EXTRAIT DU REGISTRE DES DELIBERATIONS DU COMITE SYNDICAL

AVENANT N°2 du MPGP

Vu la délibération n°579 attribuant le marché global de performance ayant pour objet la conception, réalisation, exploitation technique et maintenant d'un Centre de Tri modernisé de collecte sélective à La Veuve,

Définition du taux de valorisables dans les refus selon le taux de refus entrant

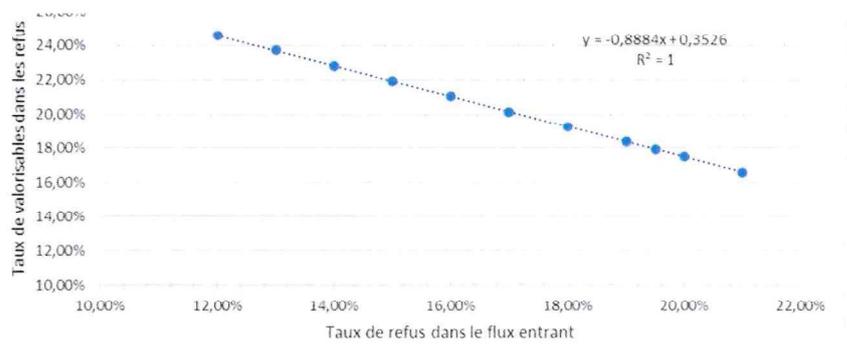
La requalification des films PP et complexes, non plus comme refus, mais en matières valorisables suite à l'élargissement du standard relatif aux films, modifie mathématiquement la part de refus du flux entrant sur le process. Cet impact est également constaté sur l'indicateur de performance « taux de valorisables dans les refus ». En effet, le taux de refus entrant et le taux de valorisables dans les refus sont corrélés de façon quasi linéaire.

Pour tenir compte de cette corrélation mathématique, il est donc convenu de fixer l'engagement de performance non plus au regard direct du pourcentage de matière valorisable dans les refus mais du débit horaire de 363 kg/h de matières valorisables restantes dans le refus. Ce débit horaire correspond à l'engagement contractuel initial de 18% de matière valorisable dans le refus.

Rapporté au débit de refus produit selon le taux de refus entrant, il est ainsi possible de fixer un taux maximum de valorisables dans les refus adaptés au taux de refus entrant :

$$\text{Taux de valorisables dans les refus maximum (\%)} = - 0,8884 \times \text{Taux de refus entrant (\%)} + 0,3526$$

Il convient donc de modifier le cadre des garanties souscrites et plus particulièrement l'engagement relatif au taux de valorisables dans les refus en remplaçant « 18% » par la formule suivante :

$$\text{Taux de valorisables dans les refus maximum (\%)} = - 0,8884 \times \text{Taux de refus entrant (\%)} + 0,3526$$

Définition de l'application des tarifs par phase du contrat

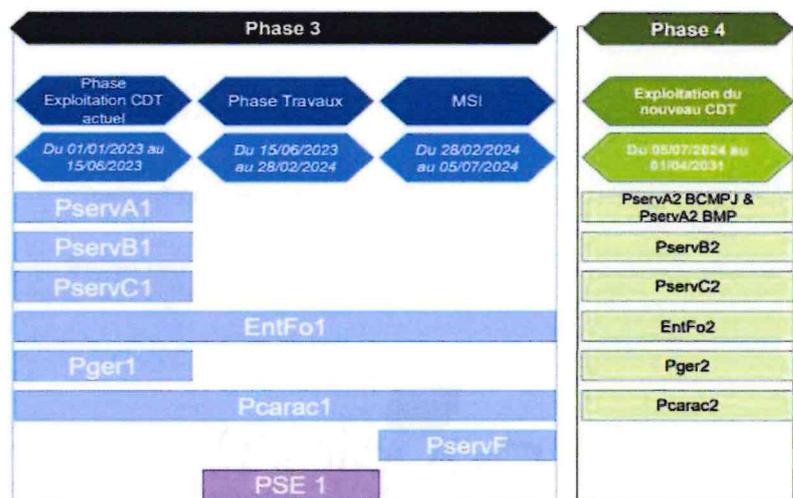
En cohérence avec la construction financière de l'offre, il est précisé que ce service EntFo1 est applicable pour la totalité de la phase 3. En effet il rémunère en plus de la maintenance du site, l'ensemble des charges courantes fixes qui perdureront pendant la période d'arrêt travaux et de MSI :

- Rémunération des frais de maintenance du 01/01/2023 jusqu'au début de la phase travaux ;
- Rémunération de l'ensemble des charges d'exploitation dont les contrats qui perdureront pendant la phase travaux (personnel, location, assurance, ...) ;
- Rémunération des frais de maintenance et d'entretien en période de MSI.

Il convient donc de modifier l'article 8.5 du CCAP en remplaçant le 6^e paragraphe par :

« Durant cette période, le Maître d'Ouvrage prendra en charge les frais de personnel liés à la mise en service industrielle tel qu'ils figurent au Bordereau des Prix Unitaires, ainsi que les frais d'entretien courant. Tous les autres frais liés à l'exploitation sont à la charge du Titulaire (fluides, consommables, pièces d'usures, etc...). »
